XXXXXX 有限公司 IATF16949 体系审核案例

认证领域：汽车行业质量管理体系审核

审核时间：2022 年 9 月 26 日至 9 月 28 日

图3 C7 封热缩管工序

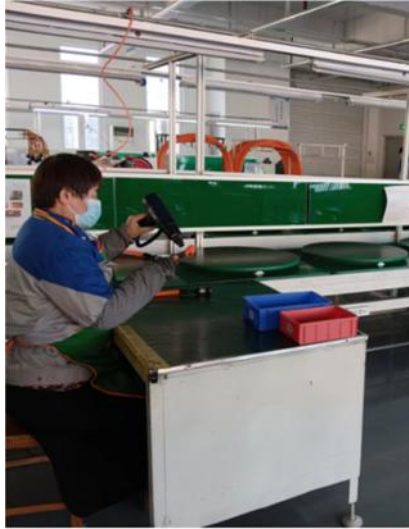
5. 审核员现场查看《QC 随线检查日报》发现，每月都有“漏封热缩管”不合格发生。线长张*表示，已对有关员工进行了处罚，可以拿出处罚公告。

6. 联想到 JAC 提出的“气密性检查存在漏检的可能性”的问题，审核员又问，“JAC 工厂审查时提出气密性检查存在漏检查 1 端的可能。封热缩管也是 2 端作业，是不是同样也存在漏封 1 端的可能？采取措施时，有没有水平展开至“封热缩管”？。

7. 对此，审核员开出图 4 不符合 ccp-02，公司在问题整改过程存不足。

8. 整改过程中，企业受审核员提出的系统性问题整改理念的启发，敏锐地发现，“C8 贴标签”工序也是要求两端均进行，之前先贴一端再贴另一端的作业方式存在同样失效风险。于是，在采取系统性纠正措施时将“C7 封热缩管/C8 贴标签”工序的整改巧妙地结合在一起进行。具体为：将工艺流程中“C7 封热缩管”、“C8 贴标签”工序进行了整合、重分，变更为“C7 封左端热缩管、贴左端标签”、“C8 封右端热缩管、贴右端标签”，具体见图 5。
